CENTRUM TECHNICZNE INFORMACJA SEWISOWA Nr 4/00

Model: Wszystkie modele KIA.

Zespół: Elektryka-Immobilizer.

Temat: Zmiany w systemie immobilizera.

Harmonogram instalowanych systemów immobilizera w modelu „Pride LHD” w roku 1999.

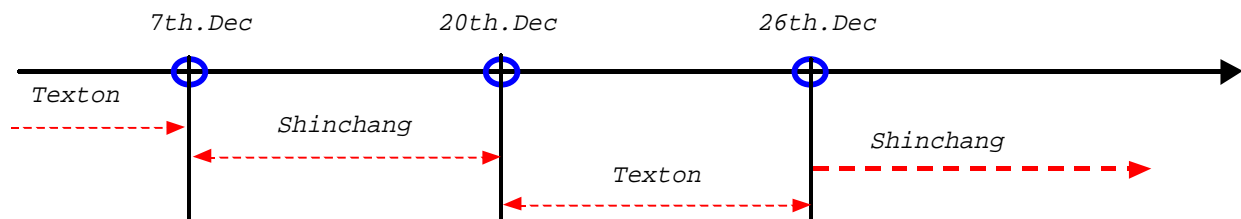
Po wprowadzeniu Shinchang Immobilizer System, Texton Immobilizer System był instalowany tymczasowo w 500 samochodach „Pride LHD” patrz tabela poniżej.

Tabela określająca zakres samochodów Pride, w których system Texton instalowany był czasowo.
